2 PROCESSO Nº: 00390-00006425/2019-86

4 **ASSUNTO:** Aprovação de projeto de modificação com acréscimo de área do Palácio da
5 Alvorada (Guarita de Serviço)

6 **CONSELHEIRO:** Ricardo Trevisan – Faculdade de Arquitetura e Urbanismo (FAU/UnB)

da nova guarita de serviço do Palácio da Alvorada. **Figura 8** – Fachada frontal da nova guarita de serviço do Palácio da Alvorada.
 O DE PLANTAS, documento nº 26246980. Fonte: CADERNO DE PLANTAS, documento nº 26246980.

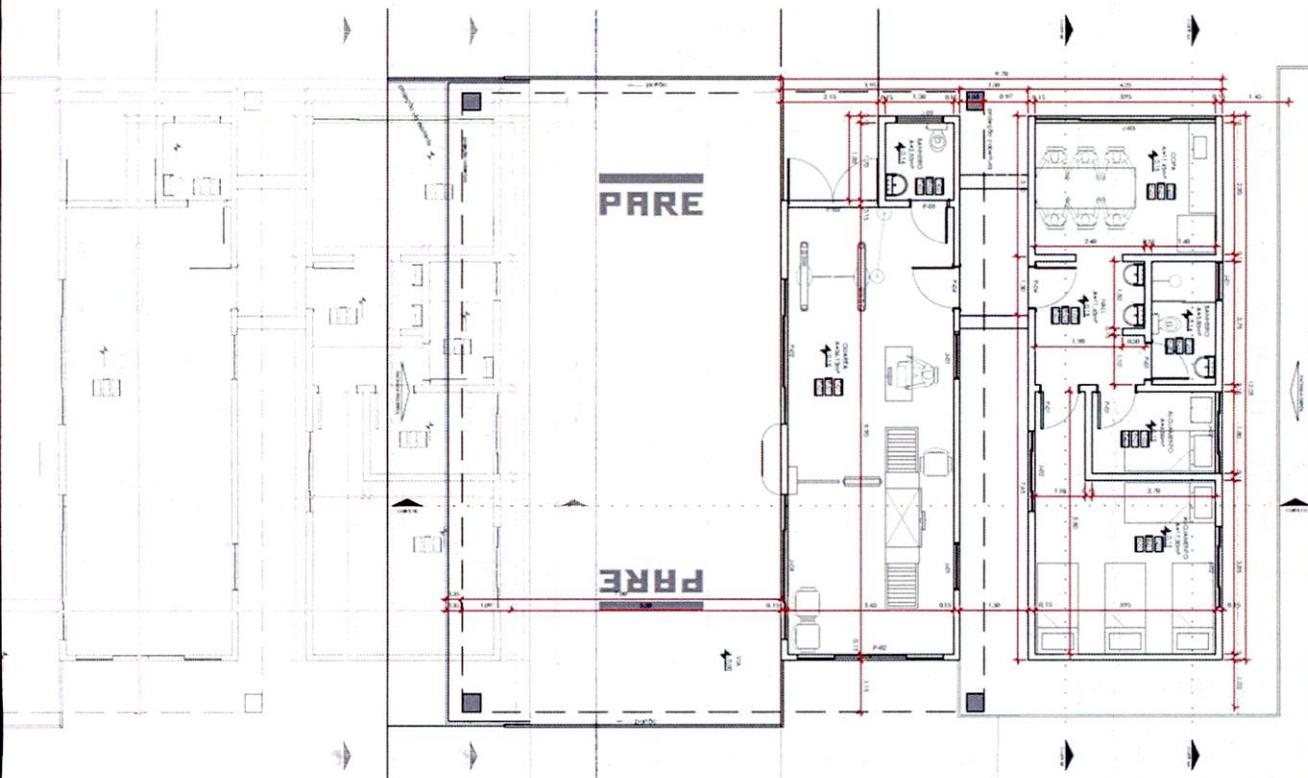
181 pla Tratando-se de um conjunto edilício específico, a ser implantado no emblemático Palácio da Alvorada,
182 ao não caberia à nova guarita um projeto singular, distinto ao projeto-padrão a ser replicado no Palácio do
183 ua Jaburu? Quanto à estética do novo edifício proposto, sua constituição estrutural não poderia ser mais

184 res esbelta, com projeção da cobertura para além dos pilares (estes ficariam recuados); assim como não
185 cep poderia haver um, descolamento entre o bloco de recepção e a cobertura, contribuindo para
186 roje percepção de cheio-vazio e proporcionalidade do projeto? As esquadrias não poderiam ganhar

187, de desenhos de planos contínuos nas respectivas fachadas, definindo faixas de transparência e opacidade,
188 os bem com o não a deveria se prevenir o uso, de elementos de proteção solar e eficiência energética,
189 ndi evitando-se, por exemplo, o uso de aparelhos de ar-condicionado? Enfim, maneiras de se respeitar a

Figura 10 – Cortes dos 2 blocos: recepção e alojamento.
 Fonte: CADERNO DE PLANTAS, documento nº 26246980.

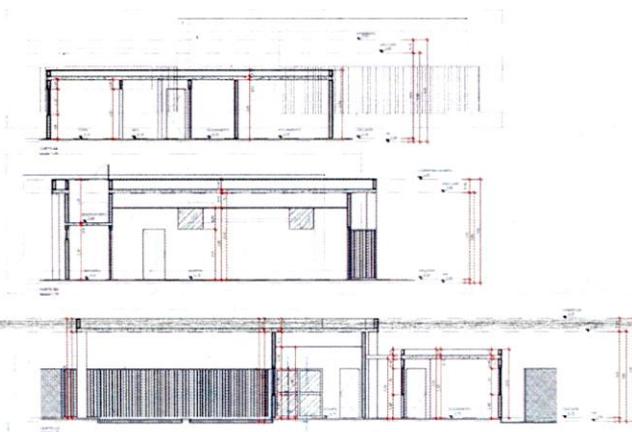
98 O bloco sob pórtico/cobertura (altura livre: 3,80 m; altura máxima: 4,35 m) terá recepção da
99 e controle de acesso, com banheiro, equipamentos de controle de acesso (portal com detector de metais, máquina
100 de credenciais, acessibilidade PNE, área para credenciamento), acessibilidade para PNE, com 47,6m². O
101 bloco isolado, mais baixo, será exclusivo para o alojamento dos Agentes de Segurança das Instalações -
102 ASI, os quais atualmente não possuem alojamento próprio, ficando com parte do Alojamento da
103 Guarda Verde. O alojamento de 51,2m² proposto terá além da área para dormitório coletivo, um
104 dormitório individual para o encarregado de segurança das instalações das residências oficiais,
105 banheiro com ducha e copa/refeitório (Figuras 8, 9, 10 e 11).
